INFORME N° 495-2025/MINEM-DGAAM-DEAM-DGAM

Asunto : Evaluación Final de la Declaración de Impacto Ambiental (DIA) del proyecto de exploración minera "Cobreorco", presentado por **TECK PERU S.A.**

Referencia : Expediente N° 3858220 (04.11.2024)

Fecha : Lima, 04 de junio de 2025

Figura 2: Poza de lodos

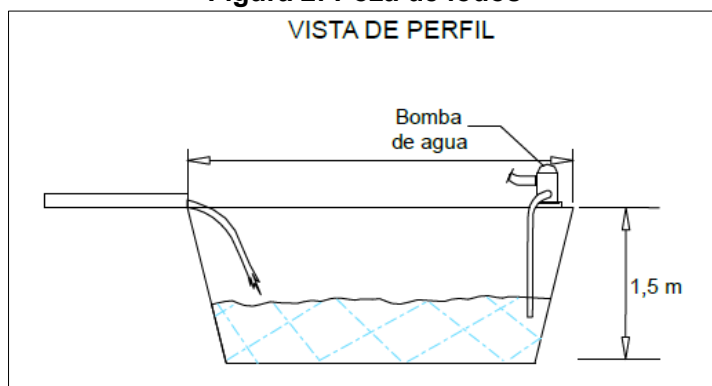
Observación N° 07.- En el ítem 2.7.2 (Componentes del proyecto Cobreorco), en el literal A.1.3. (Pozas de lodos), el titular señala que la base de las pozas de lodos estará revestida con geomembrana de alta densidad (PVC). Al respecto, el titular deberá señalar expresamente que las paredes de las pozas de lodos también serán revestidas con geomembrana.

Respuesta.- El titular ha actualizado el literal A.1.3. (Pozas de lodos) en el que señala: *"Las paredes y la base de las pozas de lodos estarán revestida con geomembrana de alta densidad (PVC), laminado flexible"*
